Affaire suivie par : Muriel ORSOLINI
Direction des infrastructures et de la mobilité
Pôle territorial Provence Verte
☎ : 06 25 04 56 28
Nos réf : D23-02807
Vos réf : AD / MMM / IZ - le 11 mai 2023 / n°665

Par courrier reçu le 23 mai 2023, vous avez transmis au Département, pour avis, le projet de modification n°3 du plan local d'urbanisme de votre commune, portant sur l'ouverture à l'urbanisation du quartier de Bonneval.

Observations du Département
sur le projet de modification n°3 du PLU de Saint-Maximin

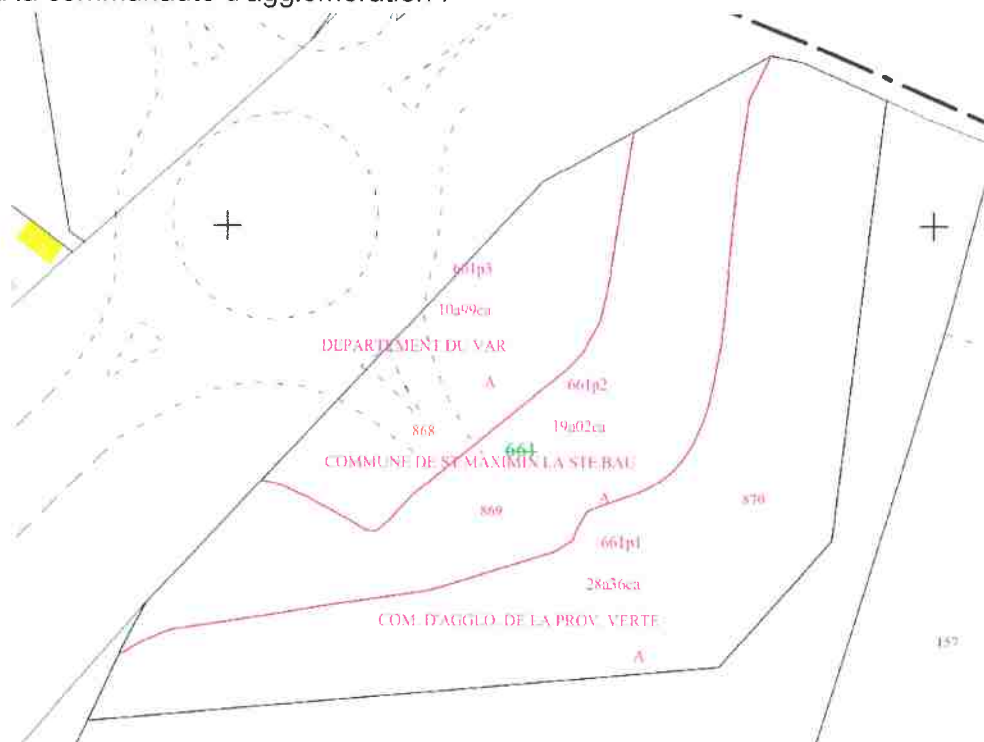
Le rapport de présentation page 22 ne caractérise pas le statut foncier de la parcelle 661 au droit du carrefour giratoire de l'A8. Pour mémoire, nous rappelons que cette parcelle a été divisée et redistribuée en trois parcelles numérotées 868, 869 et 870, appartenant respectivement au Département, à la commune et à la communauté d'agglomération :
